## Neuvontakäynti

Ylöjärven museo 7.6.2023, Korpulan päärakennus

KUVA 5: Alapohjan kunto tarkistetaan.

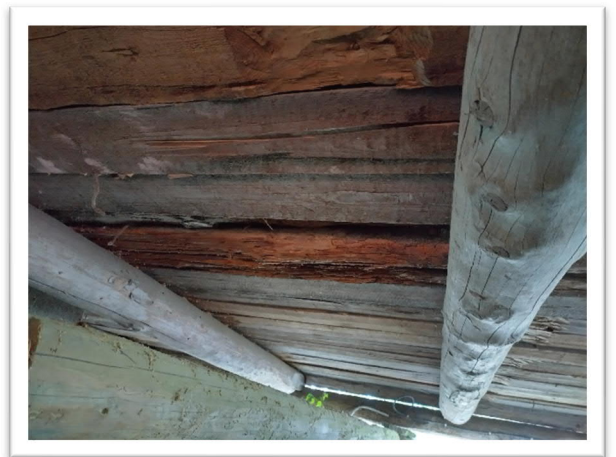
- Ryömintätilasta nähdään, että piipun juurelle, alkuperäisen harjaspuolikkaan kohdalle on laitettu muovia. Muovi on lattialankkujen alta poistettava kokonaisuudessaan.
- Harjaspuolikkaassa vaikuttaisi olevan vanha lahovaurio. → vaihdetaan mikäli tarpeen.
- Varmistetaan alapohjan materiaalien tilanne. Mikäli märkää materiaalia löytyy, tulisi se vaihtaa kuivaan. Alapohjasta voidaan poistaa myös paperointi.
- Pudonneet lattiahaltijat nostetaan kiville.
